二次対策工事後の モニタリング調査計画について

令和元年(2019年)6月10日

調査地点(場外 Ks3・沖積層)

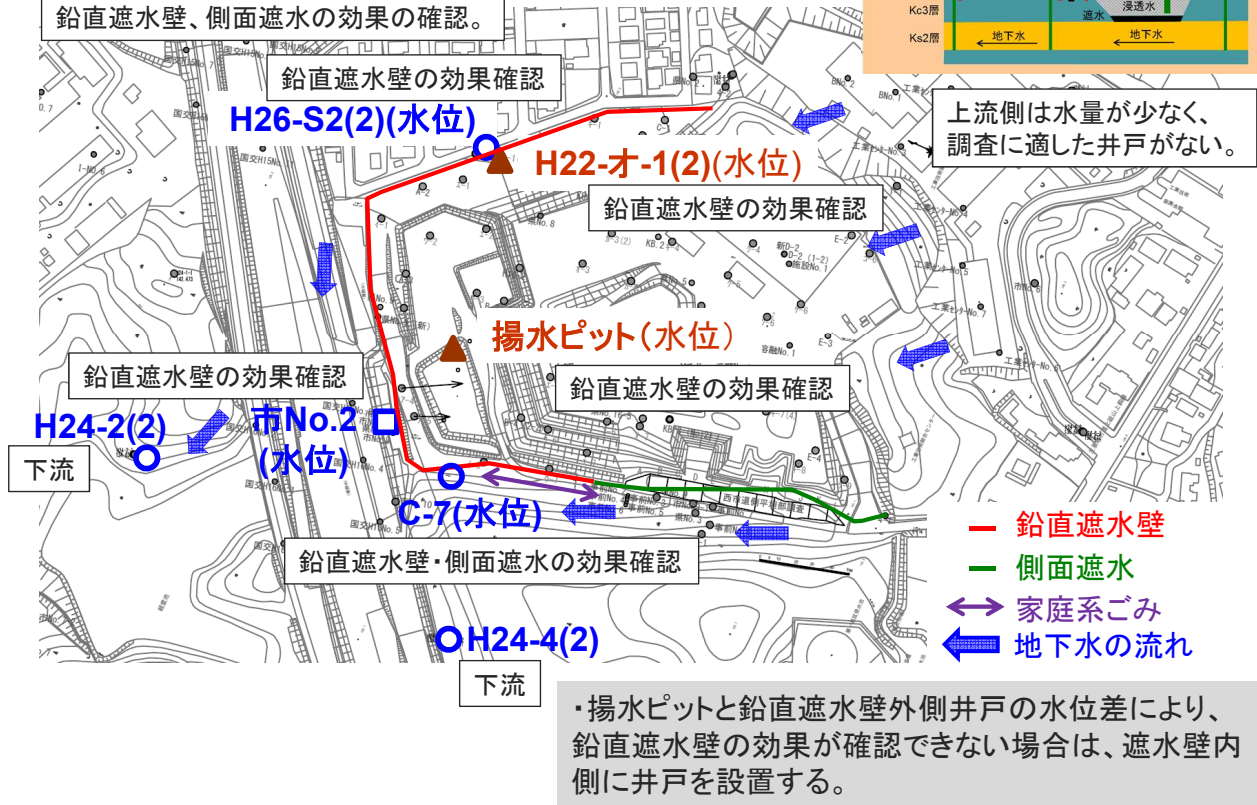
テーマ	内容	県の見解・回答(案)
家庭系ごみ	C工区鉛直遮水壁外側の家庭系ごみを撤去してほしい。 理由:ごみは遮水壁の中に封じ込めるべきであるため。 下流のモニタリング結果に影響を与えるため。	鉛直遮水壁の施工後、家庭系ごみの汚染状況を調査し、対応する。 調査方法等について住民と十分に協議する。
調査地点 遮水壁外側 (案)	C工区の鉛直遮水壁が破損した場合、案の位置の井戸でわかるか。 鉛直遮水壁の有効性は、案の位置で調査できるか。	案の位置で鉛直遮水壁の破損はわかる。 案の位置で鉛直遮水壁の有効性は調査できる。
調査地点 経堂池	経堂池での調査を継続してほしい。 理由:農業用水基準を超えているため。 ダイオキシン類が周辺地下水に比べて10倍高く 検出されているため。 H14～H16(2002～2004)年頃、経堂池の 上流側(処分場側)でpH 12.3の水が湧いていて、 地下水の調査地点としても必要であるため。	表流水の調査は洪水調整池で行う。 水が滲みだしていたと言われる箇所は、現在は国道バイパスの真下にあたる。バイパスの工事時に経堂池の上流側の底面は5 m程度地盤改良されたため、その水の影響はないものと考えられる。
調査地点 No.1-1	No.1-1井戸を調査地点に加えてほしい。バックグラウンドの地点として調査してほしいという意味ではない。 理由:ECが高い原因がわかっていないため。	EC上昇の原因が処分場でないことはわかったので、調査地点から外す。
調査地点	洪水調整池に表流水は入るか。	全てではないが、表流水は洪水調整池に入る。
評価方法	平均値で評価せず、個別の値で評価してほしい。 理由:一回でも基準超過していたらおかしい。 国が示している方法は納得しがたい。	平均値で基準適合だが個別の値で基準超過する場合は、基準超過の程度や数値の変動傾向、電気伝導度により総合的に評価する。
評価方法	評価方法を含め、モニタリング方法に県の裁量はあるか。	一定の裁量はあるが、住民、アドバイザー、環境省との協議は必要であると考えている。
その他	Ks3層とKs2層で地下水の流れが異なるのはなぜか。	Ks3層の地下水は鉛直遮水壁および側面遮水により流れが変わる。
